Centre Culturel de Verchères situé au 92, Montée Calixa-Lavallée, Verchères, Qc, J0L 2R0

AVIS SUR LA CONFORMITÉ

Nous avons été mandatés, à la demande du directeur général du Centre culturel de Verchères, pour émettre notre avis et nos recommandations concernant les non-conformités soulevées dans un avis émis par le Service de la sécurité incendie de Contrecoeur. Notre mandat consiste à adresser uniquement les points #8 & #11 dudit avis.

COUPE MURALE
OBTURATION D'OUVERTURE
VS CONDUIT/FIL ÉLECTRIQUE

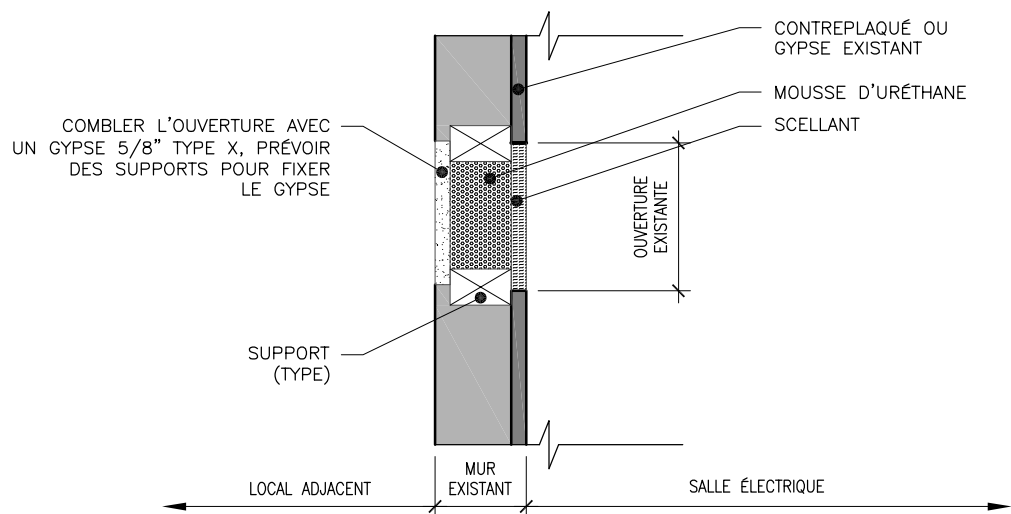
- Les murs, au périmètre de la salle électrique, montent jusqu'au pontage métallique du toit. Ces murs ont des ouvertures et des percements non-scellés pour le passage des conduits/fils électriques.
- Le plafond de la salle électrique est composé de tuiles acoustiques dont le modèle est inconnu. Les tuiles ont des ouvertures et des percements non-scellés pour le passage des conduits/fils électriques. Le système de suspension des tuiles est le modèle DXL 424 de CGC, ce modèle est résistant au feu. Il n'y a pas d'attaches de retenue fixées au système de suspension pour empêcher les tuiles d'être soulevées.
- Il y a une grille de ventilation dans une des tuiles. Cette grille est reliée à un conduit métallique dont on ignore s'il a un volet coupe-feu.
- Il y a un luminaire encastré dans une des tuiles. On ignore si ce luminaire est résistant au feu.

- Les ouvertures/percements relevés aux murs et au plafond, la grille de ventilation, le luminaire encastré, le type de tuiles de plafond et l'absence d'attaches de retenue, compromettent l'intégrité de la séparation coupe-feu.

- Sur les 4 murs, du plancher jusqu'au plafond de tuiles existantes, combler les cavités de mousse d'uréthane Hilti homologuée coupe-feu 1 heure et appliquer ensuite un scellant homologué coupe-feu 1 heure.
- Au plafond, remplacer les tuiles acoustiques par un modèle résistant au feu de CGC, tel que le modèle Radar de base (#2310), en format 2x4x5/8" épais. Les tuiles doivent être maintenues en place par des attaches de retenue fixées au système de suspension.
- Au plafond (de tuiles acoustiques) construire une boîte de 2 gypses 5/8" type X avec joints scellés, au périmètre de chacun des conduits/fils qui traversent le plafond acoustique.
- Remplacer le luminaire au plafond par un modèle résistant au feu ou par un nouveau en surface.
- Ajouter un volet coupe-feu au conduit de ventilation, sauf si ce dernier en a déjà un.

PLAN DU LOCAL DE RANGEMENT
EXISTANT/NOUVEAU

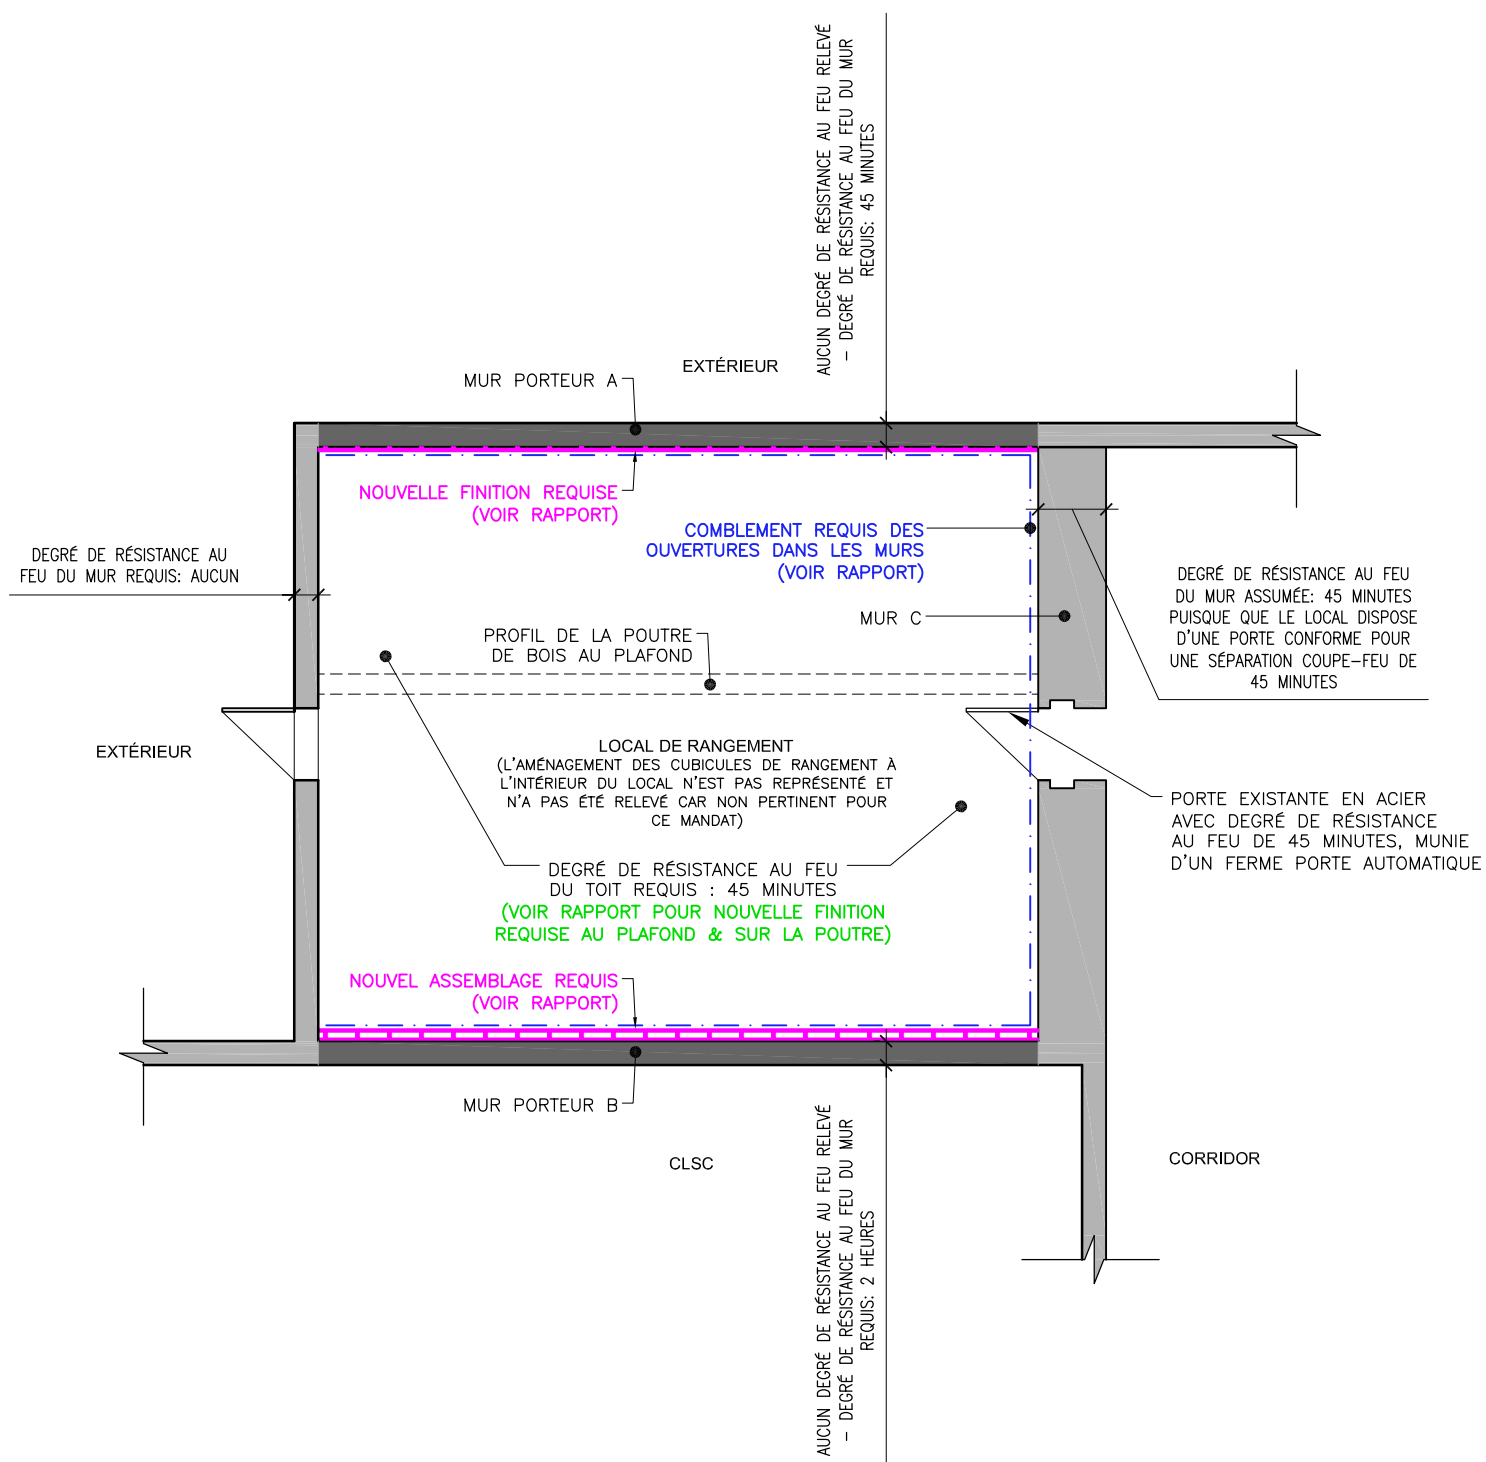
- Le plafond/toit du local est partiellement fini en carton fibre. Les sections non-finies laissent voir la structure en bois et l'isolation du toit.
- Il y a une poutre apparente en bois supportée par des colonnes en acier.
- Les murs au périmètre du local de rangement sont partiellement finis en carton fibre, sauf pour le mur qui sépare le local du corridor, qui est fini en gypse.
- Il y a des ouvertures non-scellées dans certains murs pour le passage de conduits/fils électriques.
- La porte d'accès au local est en acier homologuée d'une résistance au feu de 45 minutes et est munie d'un dispositif de fermeture automatique.

- La finition en carton fibre au plafond et sur le mur porteur A, et la poutre apparente en bois ne permettent pas d'atteindre le degré de résistance au feu exigé. Sur place et à partir des documents consultés, nous n'avons relevé aucune résistance au feu pour le mur porteur A.
- La finition en carton fibre sur le mur porteur B, ne permet pas d'atteindre le degré de résistance au feu exigé pour ce mur mitoyen au CLSC. Sur place et à partir des documents consultés, nous n'avons relevé aucune résistance au feu pour le mur porteur B.
- Les ouvertures non-scellées pour le passage des fils/conduits sur les murs porteurs A & B et sur le mur C, compromettent l'intégrité des séparations coupe-feu exigées.

- Au plafond, sur le mur porteur A et sur l'entièreté de la poutre, ajouter 2 gypses 5/8" type X avec joints scellés. Ces 2 gypses doivent être posés sur des fourrures de bois ou métalliques espacées au 16" centre/centre maximum, sauf sur la poutre où les fourrures ne sont pas requises. Le carton fibre peut être conservé en-dessous des fourrures.
- Sur le mur porteur B ajouter l'assemblage suivant : 2 gypses 5/8" type X, avec joints scellés, suivi de colombages de bois ou métalliques 2x4 au 16" centre/centre maximum et de 2 gypses 5/8" type X avec joints scellés.
- Comblér sur les murs A, B & C du local toutes les cavités existantes pour le passage de conduits/fils de mousse d'uréthane Hilti homologuée coupe-feu 45 minutes ou 2 heures (pour le mur porteur B) et appliquer ensuite un scellant homologué coupe-feu équivalent à la mousse d'uréthane appliquée.
